ABITAZIONE interno 8 - piano Terzo - scala IX

DIFFORMITA' RILEVATE

Rappresentazione come da RILIEVO ottobre 2013

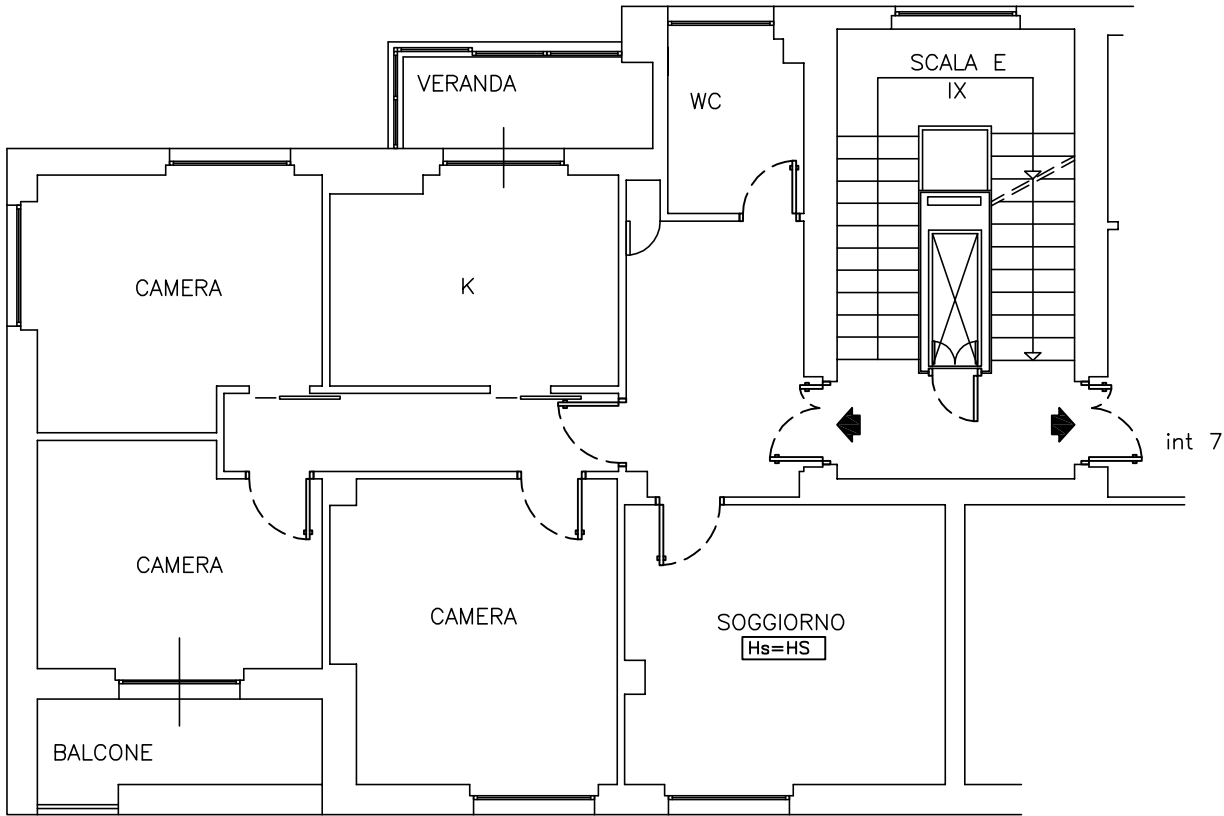
1 - L'Ampliamento presente nell'unità, in difformità al progetto originario, non risulta sanabile in quanto eccedente anche il 2% della tolleranza costruttiva ammessa (DPR 380/01 art 34). L'unità, e l'intera palazzina E, non risultano oggetto di alcuna Domanda di Condono. Le opere segnalate, dunque, vengono ritenute non legittime da rimuovere. Qualora il ripristino non possa avvenire senza pregiudizio della parte legittima, si può ricorrere all'art 33-34 DPR 380/01 e s.m.i. per la "richiesta di fiscalizzazione" dell'abuso. Parte dell'ampliamento riguarda anche la realizzazione di un balcone.

3 - (opere di manutenzione straordinaria MS) diversa distribuzione interna

- Docfa con planimetria e inserimento dati
- SCIA da valutare nel dettaglio
